高浜発電所 安全審査資料
1 - 4
2022年 2月15日

高浜発電所 1 号炉、2 号炉、3 号炉及び 4 号炉 原子炉設置変更許可申請書 新旧比較表

2022年 2月

関西電力株式会社

第18図 放射性廃棄物の廃棄施設の流路線図 (添付書類八 第7.1図)

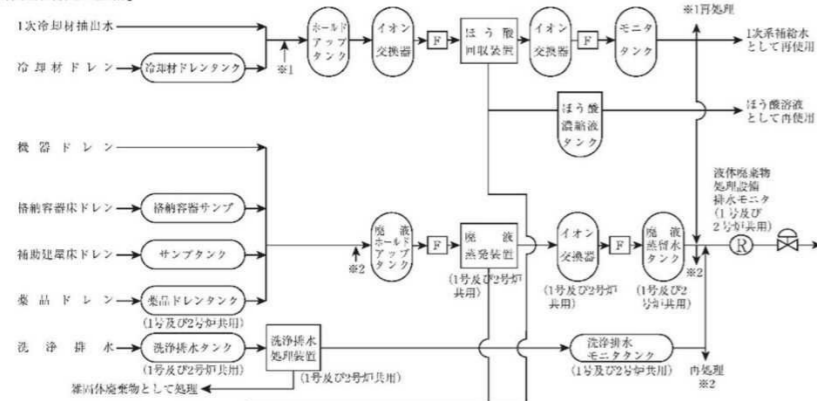
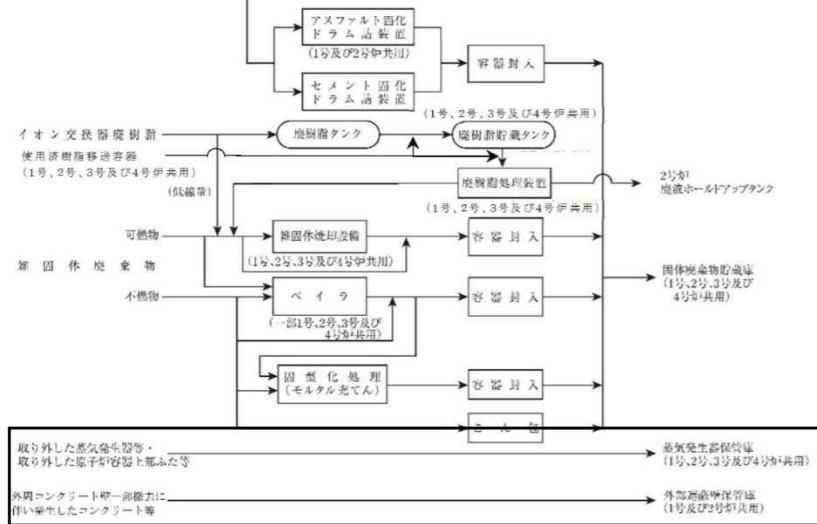
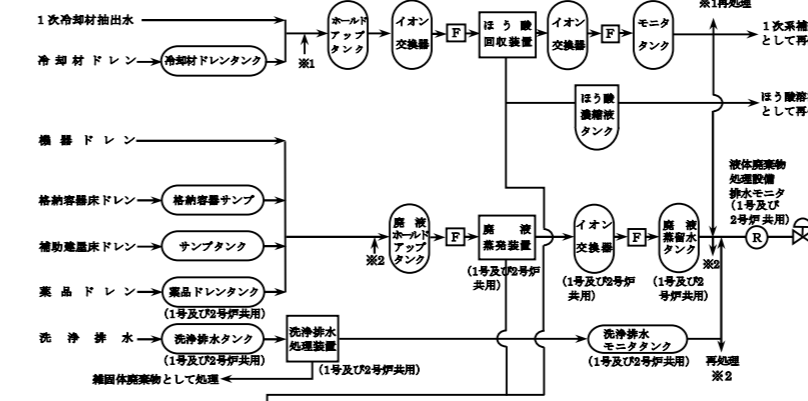
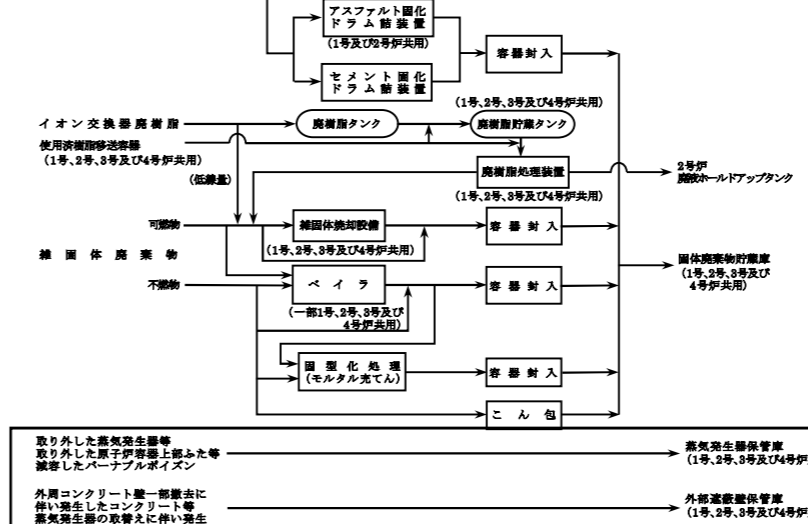
保管対象物の変更  
 外部遮蔽壁保管庫の共用  
 化

第18図 放射性廃棄物の廃棄施設の流路線図（添付書類八 第7.1図）

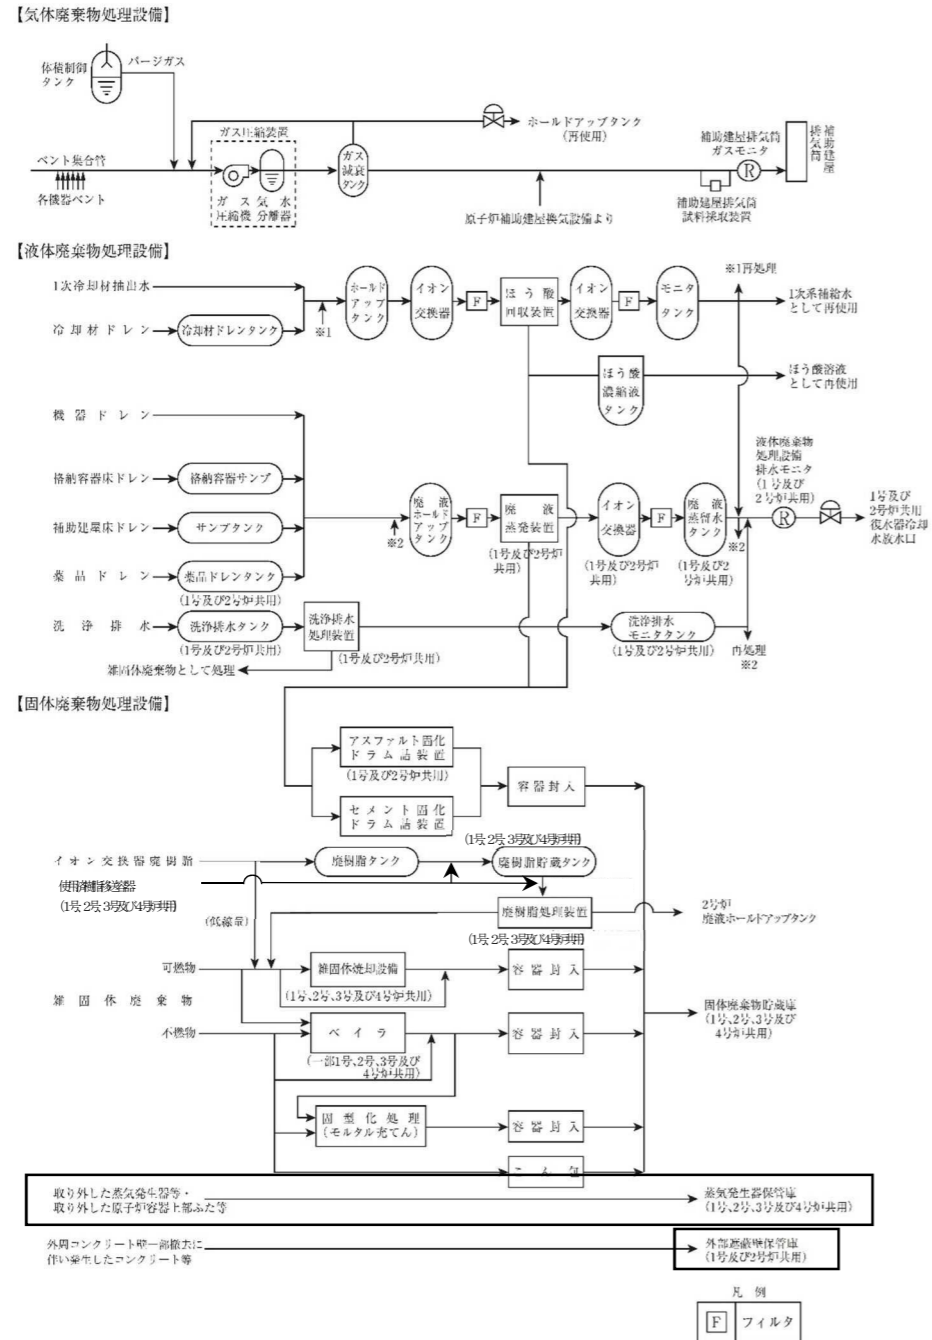
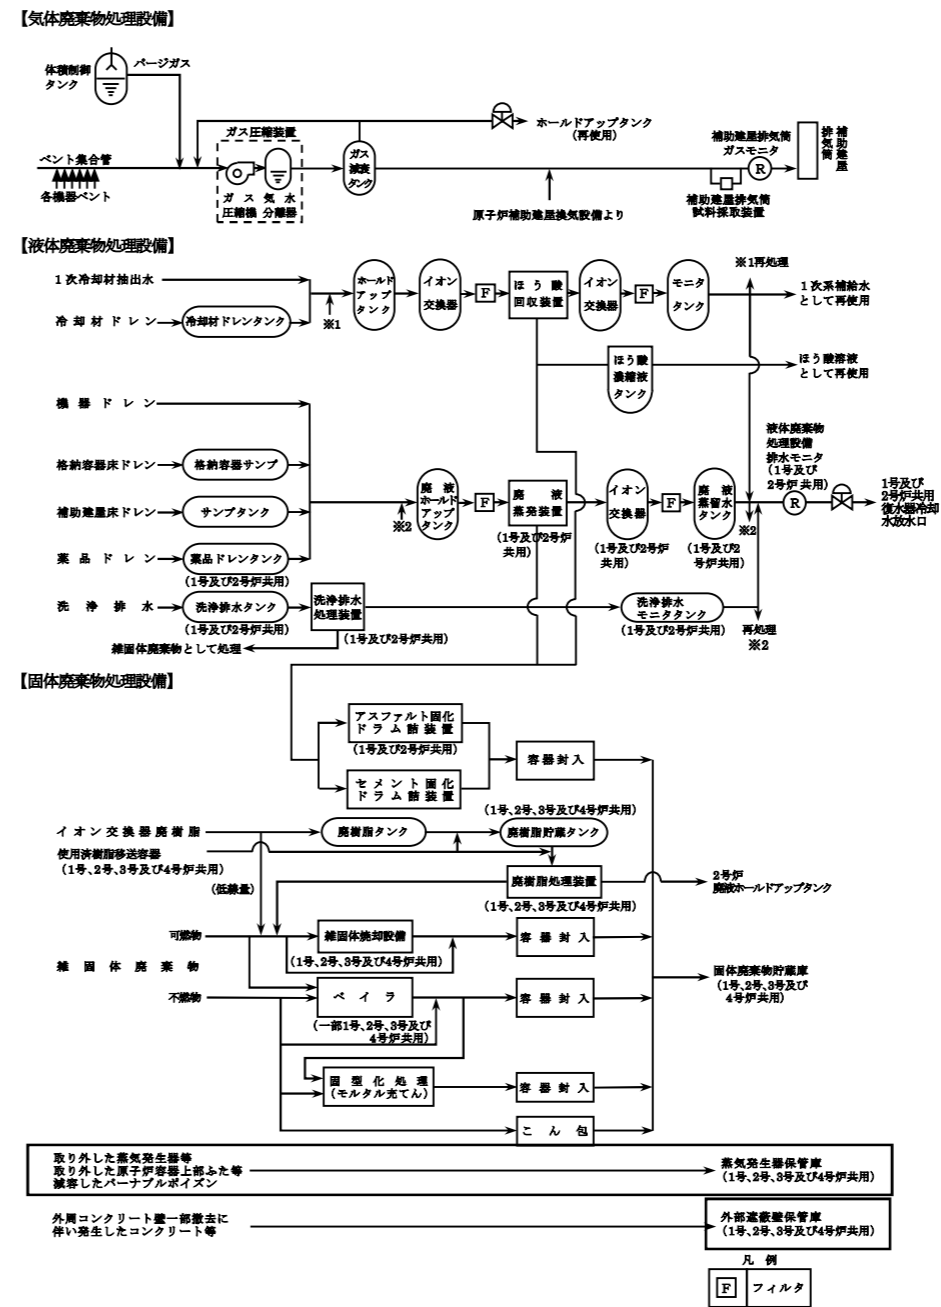
保管対象物の変更  
 外部遮蔽壁保管庫の共用化

第2図 発電所敷地付近地図(2)（添付書類八 第2.4.1図）

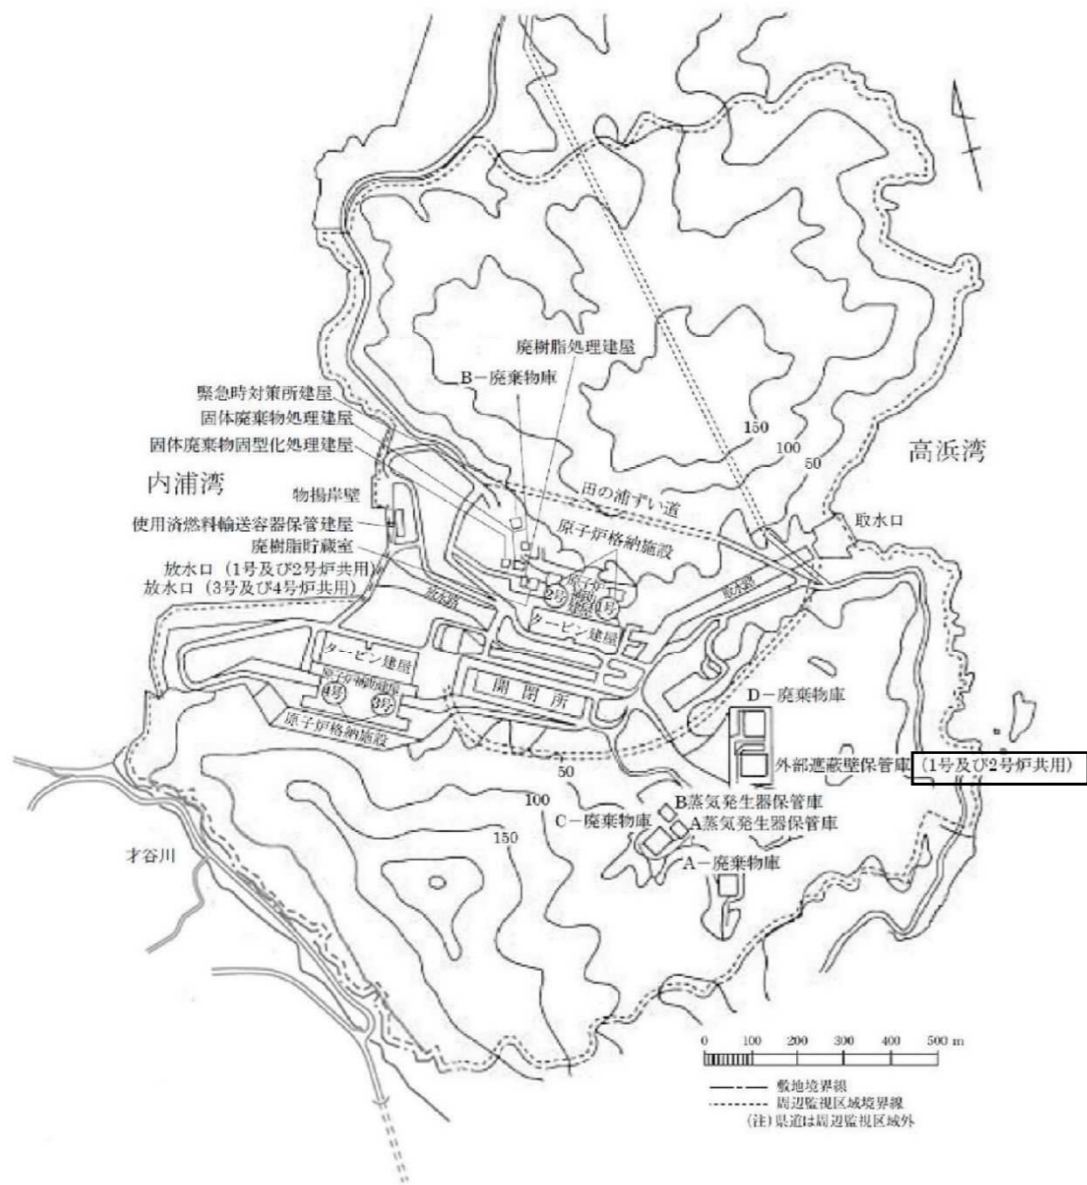
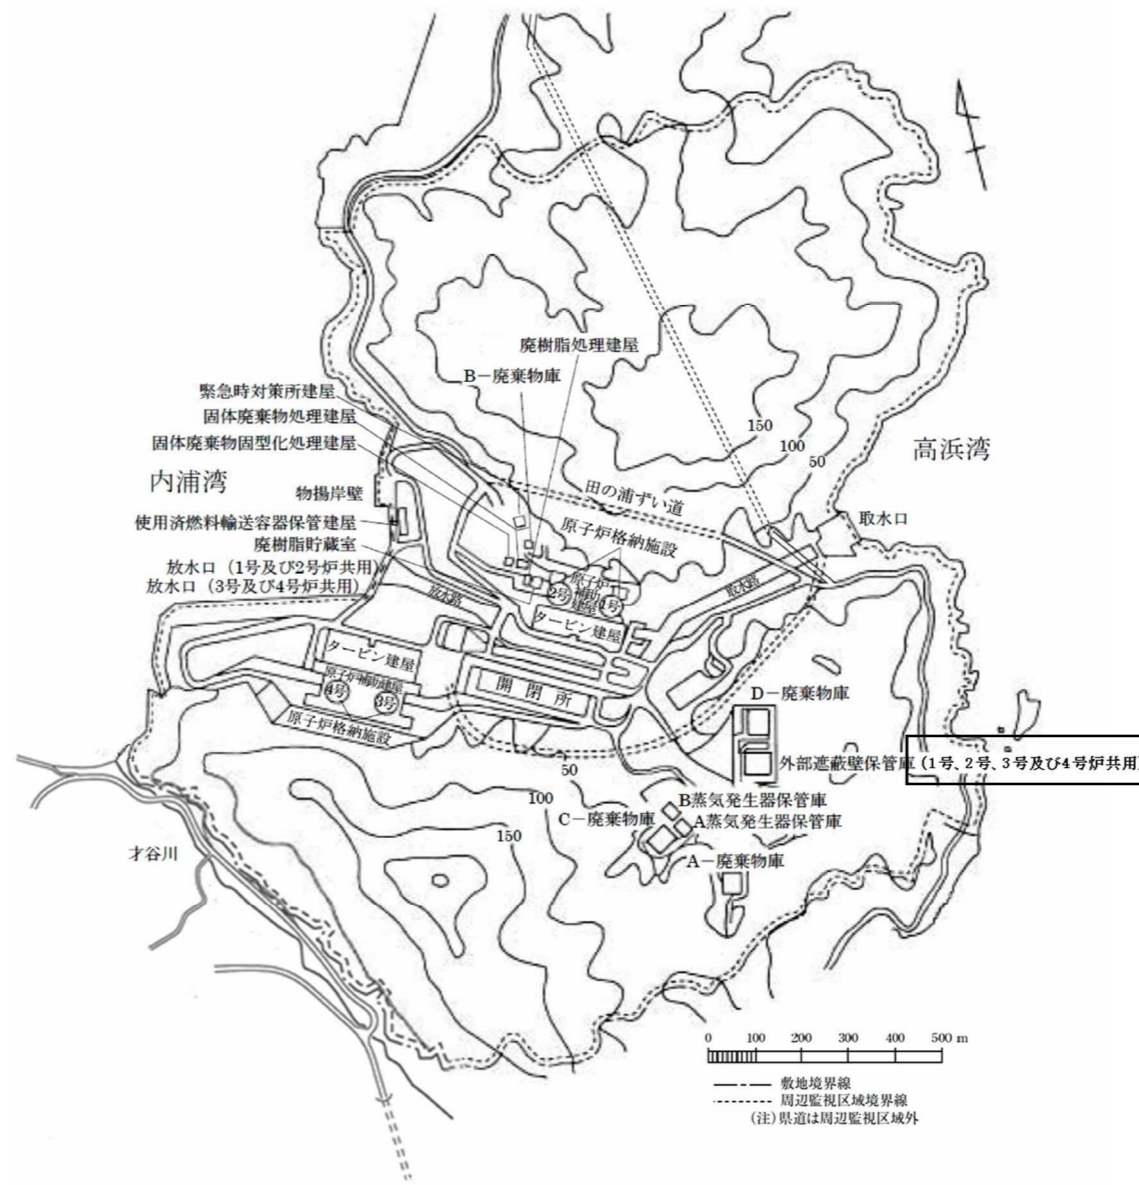
外部遮蔽壁保管庫の共用化

第3図 発電所全体配置図（添付書類八 第2.4.2図）

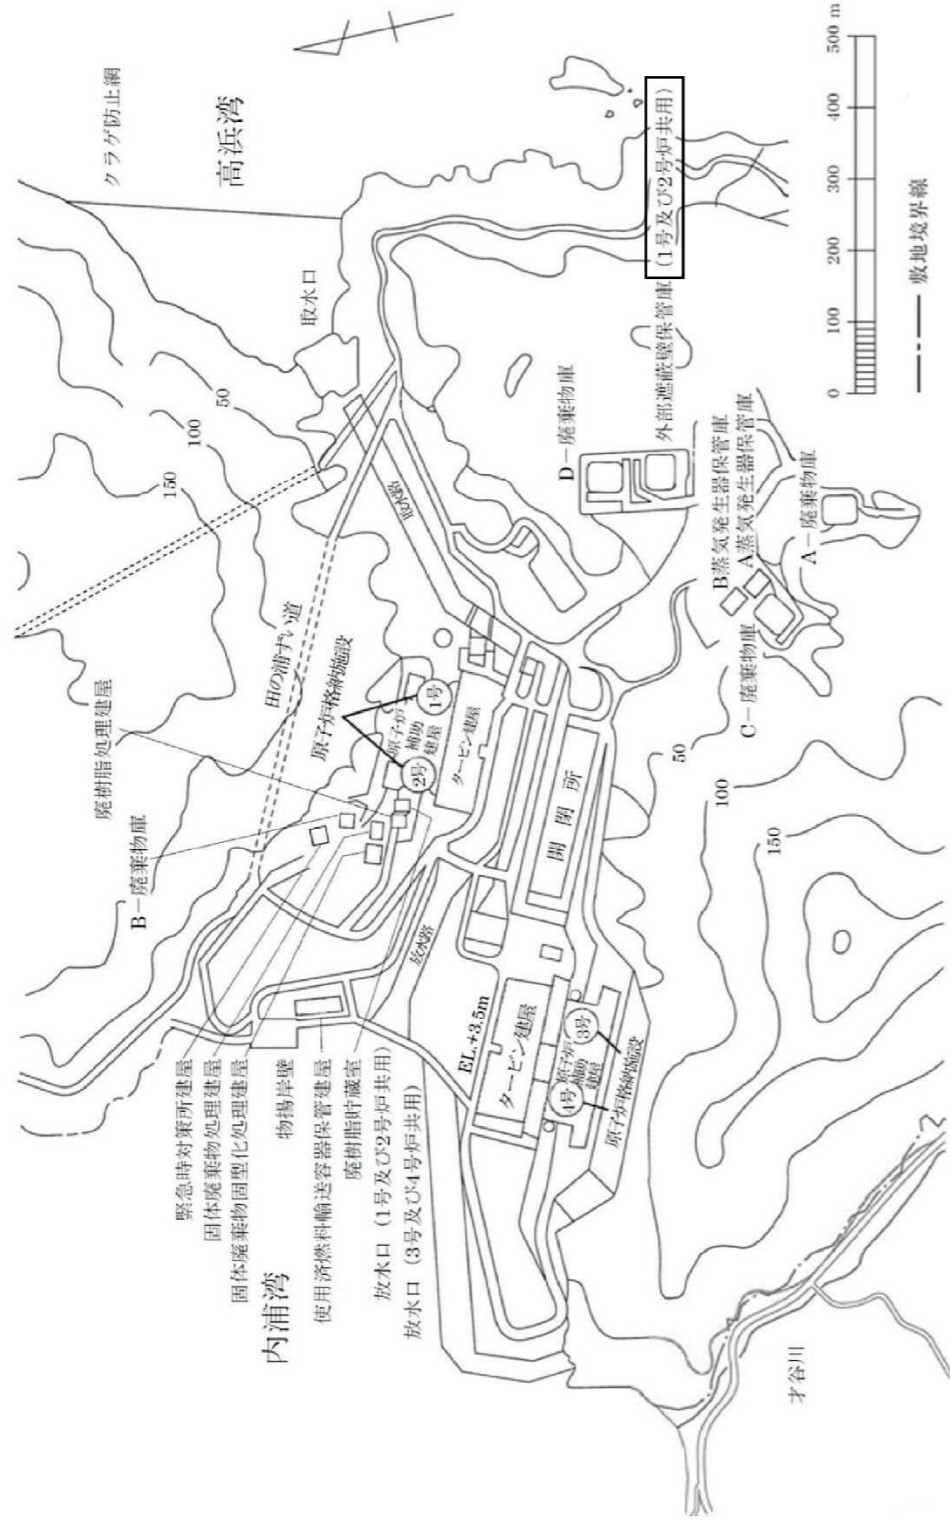
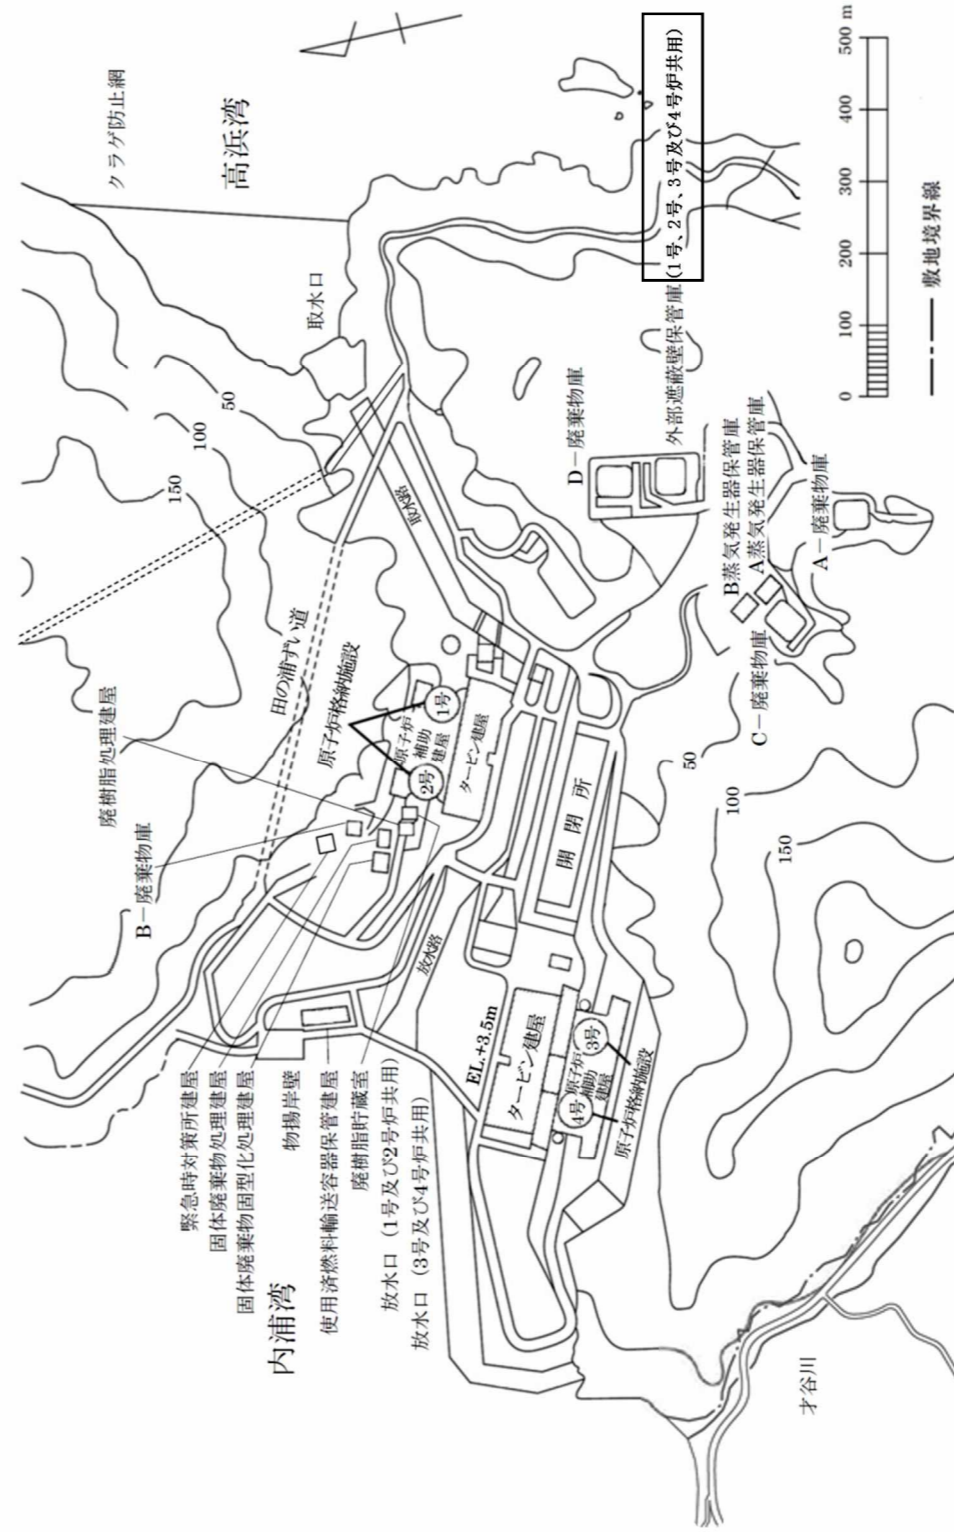
外部遮蔽壁保管庫の共用化
